改善箇所説明図

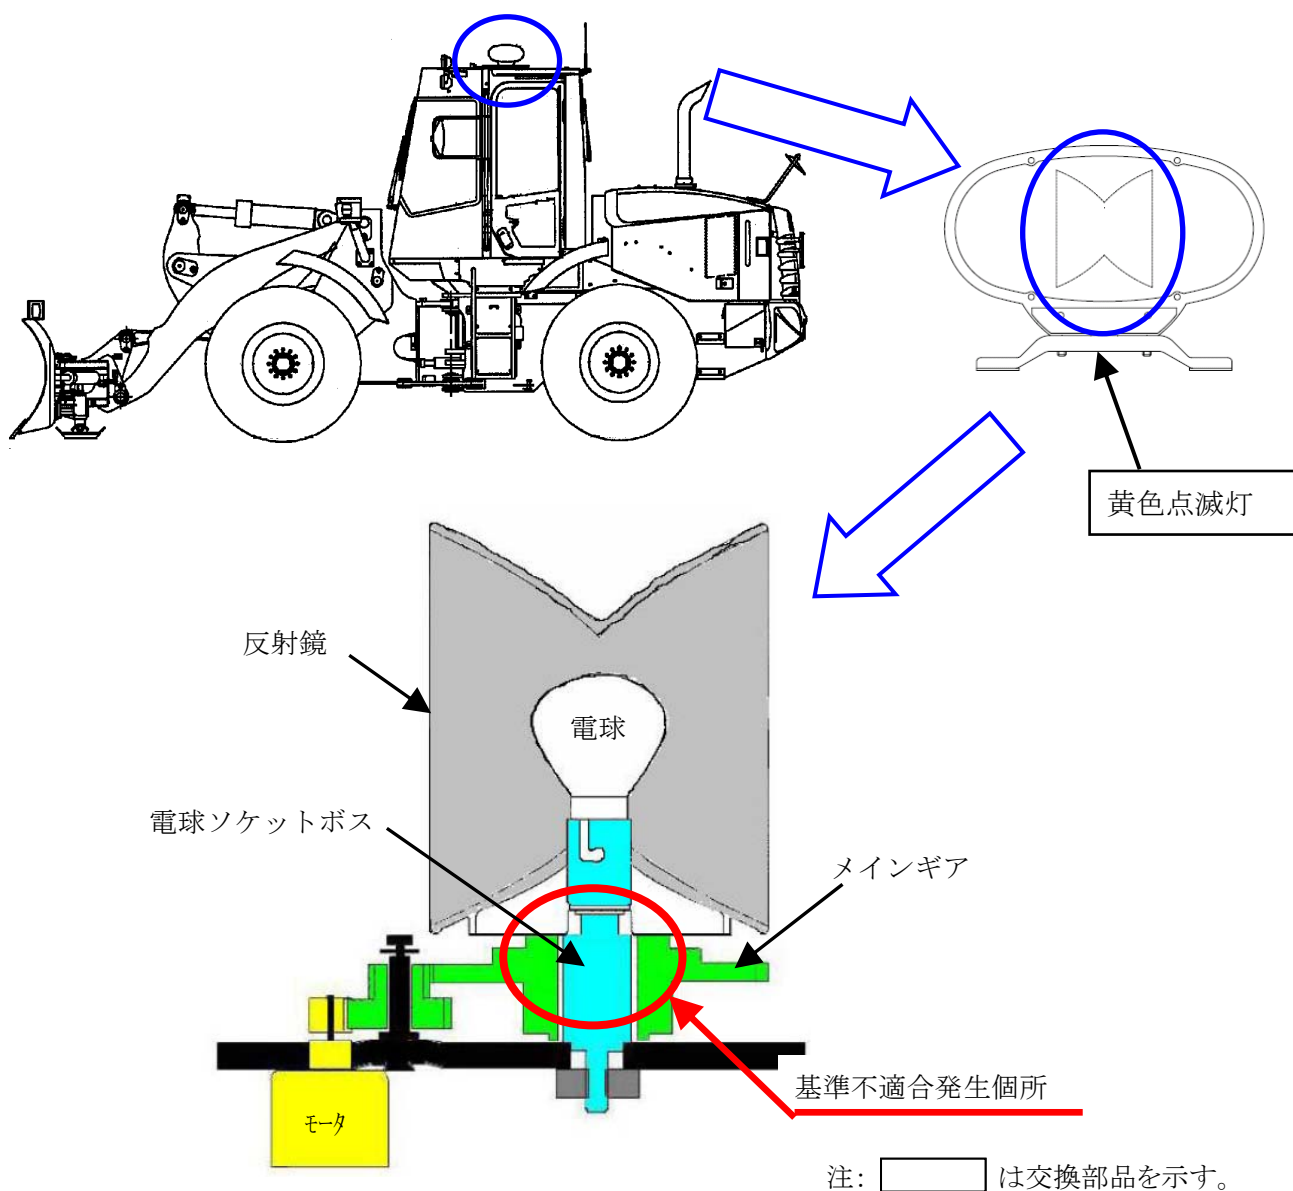
道路維持作業用自動車に備える黄色点滅灯において、反射鏡を回転させるメインギアの製造バラツキにより、低温時に収縮してメインギア内径と電球ソケットボスとの隙間が無くなる場合がある。その場合、メインギアおよび反射鏡が動かなくなるため、点滅灯が点滅しなくなる。

改善措置の内容: 全車両、黄色点滅灯一式を対策品と交換する。

識別: 黄色点滅灯に白ペンキを塗布し、識別する。
